**AVIS RELATIF À LA PROTECTION
CONTRE LES EVENTUELS EFFETS NOCIFS ET NUISANCES
PROVOQUÉS PAR LES RAYONNEMENTS NON IONISANTS
GÉNÉRÉS PAR DES ANTENNES ÉMETTRICES STATIONNAIRES**

Commune : NEUFCHATEAU - Exploitant : TELENET GROUP

Référence exploitant : LX6073D

Rapport n° 3349 / 2025

Figure 1 : Vue en plan des lieux de séjour et des points de contrôle

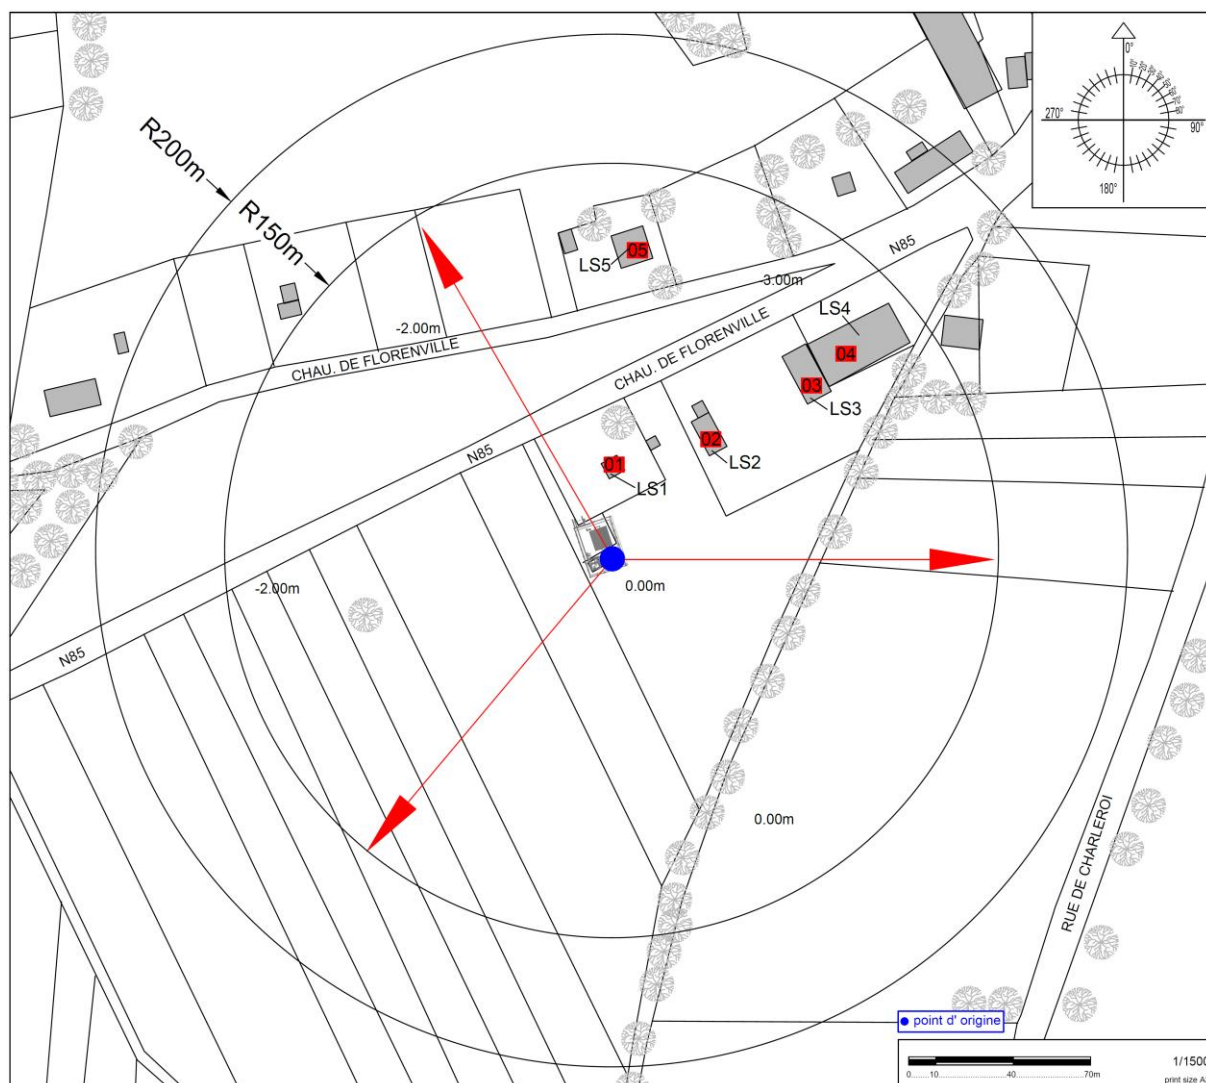
- le numéro du point de contrôle repris sur un des plans de la figure 1;
- le numéro du LS dans lequel se trouve le point de contrôle de la 1^{ère} colonne ;
- l'atténuation d'obstacle prise en compte pour le calcul de l'indice d'exposition dans le LS ;
- le résultat du calcul de l'indice d'exposition.

N° point de contrôle	LS	Atténuation (dB)	Indice d'exposition relatif à la limite par installation IE_i
1	LS1	3,0	0,101
5	LS5	3,0	0,086
4	LS4	3,0	0,069
3	LS3	3,0	0,033
2	LS2	3,0	0,018

Figure 2 : Vue en plan des installations d'antennes dans un rayon de 300 mètres autour de l'installation faisant l'objet de la demande d'avis

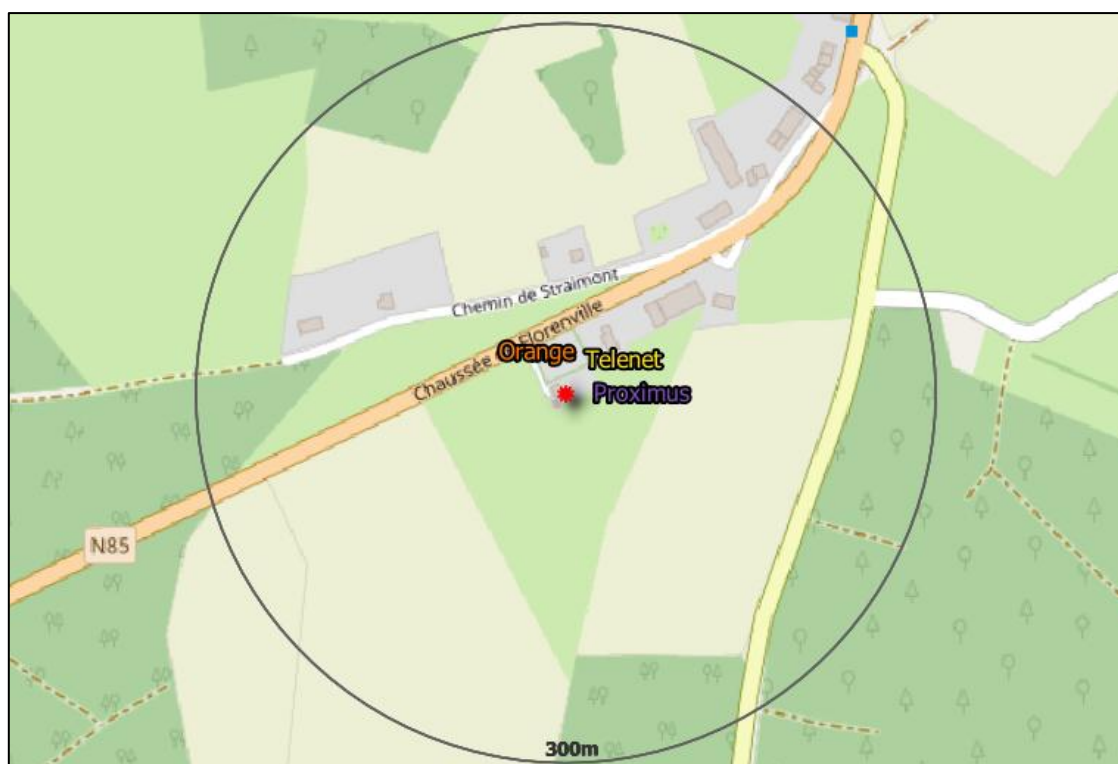
Le plan en projection verticale de la figure 2 indique la localisation des installations d'antennes émettrices stationnaires visées par le décret et situées dans un rayon de 300 mètres autour de l'installation référencée dans le paragraphe 2 et localisée au centre du cercle. Les données de localisation de ces antennes et les avis correspondant sont accessibles via le cadastre en ligne des antennes émettrices stationnaires⁸. Les installations prises en compte dans l'évaluation du respect de la limite cumulative sont les installations d'antennes émettrices déclarées en service par l'exploitant à la date du présent avis, à l'exception de l'installation référencée dans le paragraphe 2 et éventuellement d'autres installations ayant fait l'objet d'une demande d'avis à la même date et qui sont situées à l'intérieur de la zone de 300 mètres de rayon.

Compte tenu des considérations ci-dessus, il apparaît que l'intensité du rayonnement électromagnétique généré, dans les lieux de séjour situés dans un rayon de 300 mètres autour de l'installation référencée dans le paragraphe 2, par l'ensemble des antennes émettrices stationnaires de l'ensemble des exploitants du même site d'antennes émettrices stationnaires respecte la limite fixée à l'article 4, § 2 du décret.
